Verslag van onderzoek / Rapport de contrôle

Verslagnummer: N° de rapport:	ET 441/2026/2/26/2	Datum van bezoek: Date de visite:	26/02/2026		
Opdrachtgever: Donneur d'ordre:	NOTARISKANTOOR NEVEN & BEX Visésteenweg 76 - 3770 RIEMST BTW BE 0779.638.092			IK: CI:	/
Distributienetbeheerder: Gestionnaire de réseau:	Fluvius	Nr teller: N° compteur: Nr teller nachttarief: N° compteur tarif de nuit:	? NIET TERUG GEVONDEN ? ?	EAN-nr: N° EAN:	?
Plaats van het onderzoek: Lieu du contrôle:	Bampstraat 26 - 3770 RIEMST				
Eigenaar: Propriétaire:	/ Bampstraat 26 - 3770 RIEMST				
Installateur:				BTW/TVA:	
Gebruikte interne procedure: Procédure interne utilisée:	F-ELS271 (Controle van een periodieke huishoudelijke installatie op hetzelfde adres (studio/appartement/woning))

Onderzoek: / Contrôle: Woning/Maison

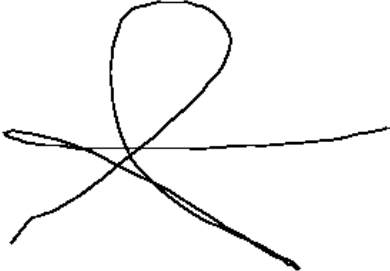
ZIE FOTO'S INSTALLATIE VOLLEDIG NA TE ZIEN EN VOLGENS BOEK 1 IN ORDEN TE BRENGEN
